Verslag huishoudelijke elektrische installatie op laagspanning en zeer lage spanning

Referentie: **011-20261007-04**	Datum controle: **07/10/2026**
Keurder: **011**

Eigenaar:	**Diane Gotemans**	EAN-code:	**541448820060368254**
Adres installatie:	**Battelsesteenweg 327, 2800 - Mechelen**	Nummer teller(s):	**1SAG1200196409**
		Distributienetbeheerder installatie:	**Fluvius**
Datum uitvoering installatie:	☐ Vóór 01/10/1981 ☑ Tussen 01/10/1981 en 01/06/2020 ☐ Vanaf 01/06/2020		
Type:	☑ Wooneenheid ☐ Niet-huishoudelijk ☐ PV ☐ Batterij ☐ Laadpaal

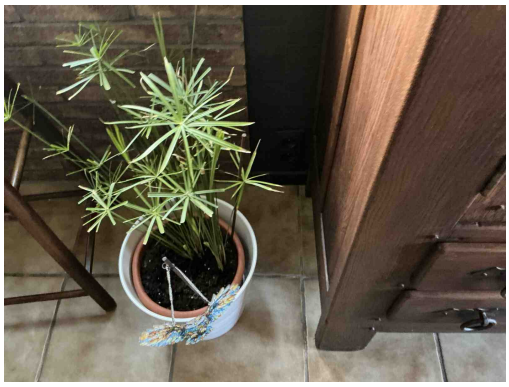
C21 - Het gebruik van geleiders van het type VOB, zonder bijkomende afscherming is niet toegestaan (Boek 1: 5.2.9.6).
Opmerking: Oa aan bord 1

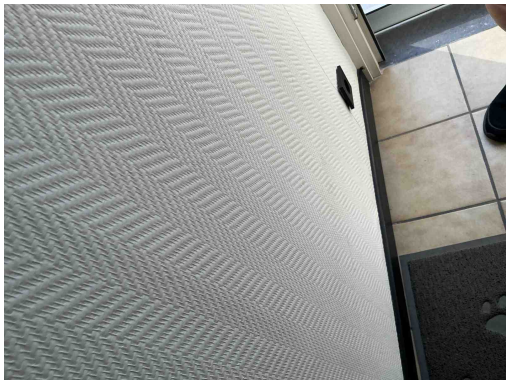
T10 - Bepaalde contactdozen en/of schakelaars zijn niet degelijk bevestigd (Boek 1: 1.4.1.3).
Opmerking: Oa hal, woonkamer

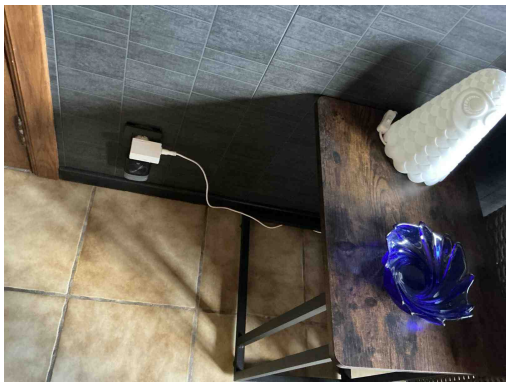
T10 - Bepaalde contactdozen en/of schakelaars zijn niet degelijk bevestigd (Boek 1: 1.4.1.3).
Opmerking: Oa hal, woonkamer

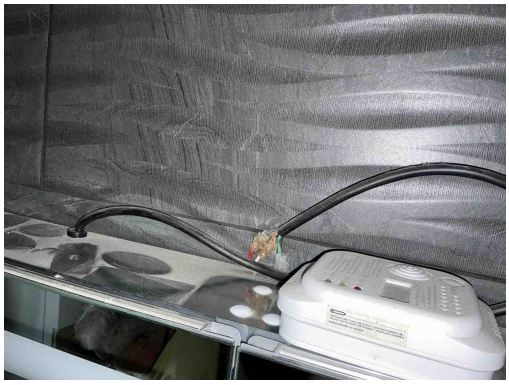
T10 - Bepaalde contactdozen en/of schakelaars zijn niet degelijk bevestigd (Boek 1: 1.4.1.3).
Opmerking: Oa hal, woonkamer

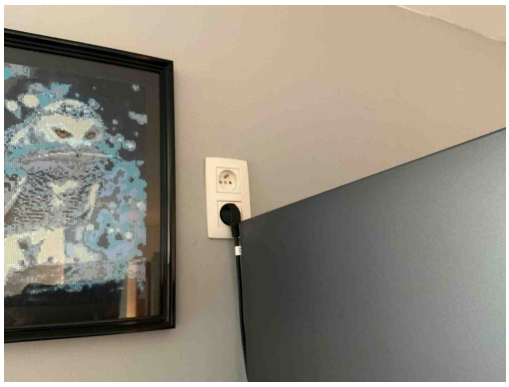
C26 - De verbindingen zijn niet gebeurd in borden, in aftakdozen, aan de klemmen van contactdozen, schakelaars of in de verlichtingstoestellen (Boek 1: 5.2.6.1).
Opmerking: Oa badkamer

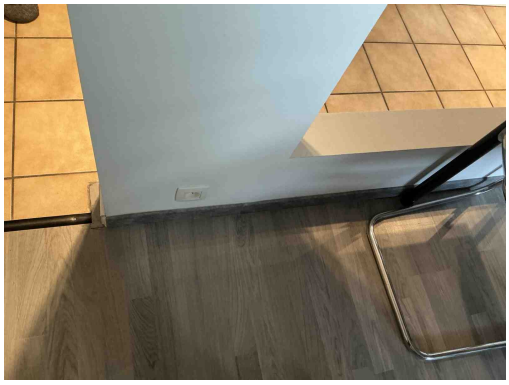
A16 - Er is geen continuïteit van de beschermingsgeleider van de contactdoos (Boek 1: 5.4.3.4).
Opmerking: Oa hobbykamer
